瑞泰新时代产品变更通知

RTSS-X509 VP3.0 功能升级 (旧版本为 RTSS-X509 V2.0)

2022. 9. 21

图 1

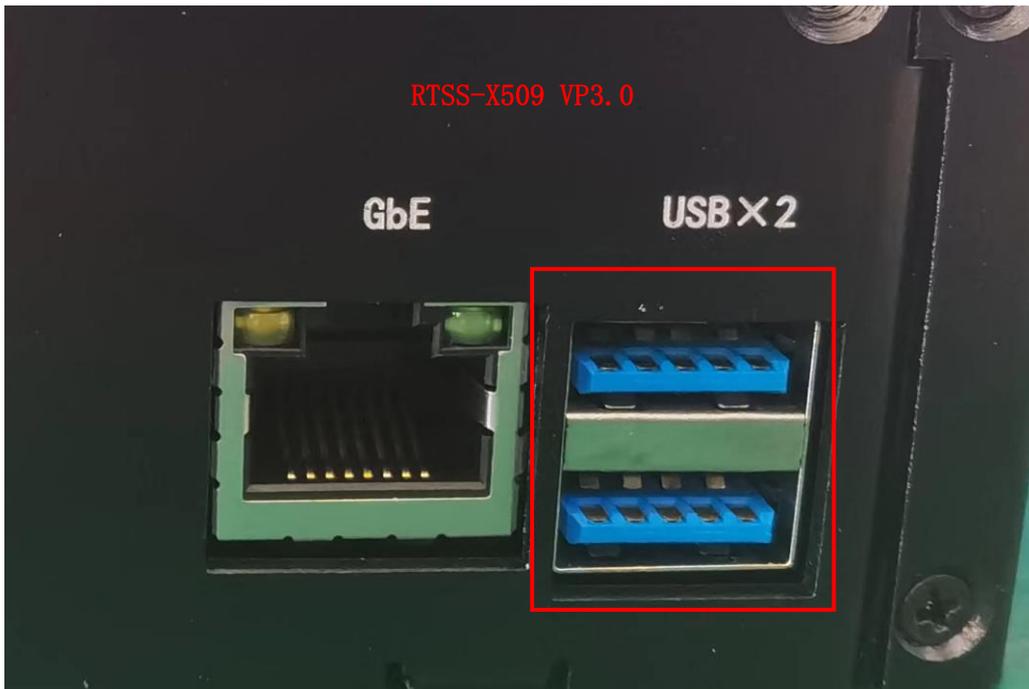
1. USB Type-A 接口由曲边改为直边 (见图 1)
2. 更改 TF 卡 SIM 卡二合一插座。SIM 卡改为独立卡槽结构 (见图 2)

RTSS-X509 VP3.0 USB 接口为直边, RTSS-X509 V2.0 USB 接口为卷边
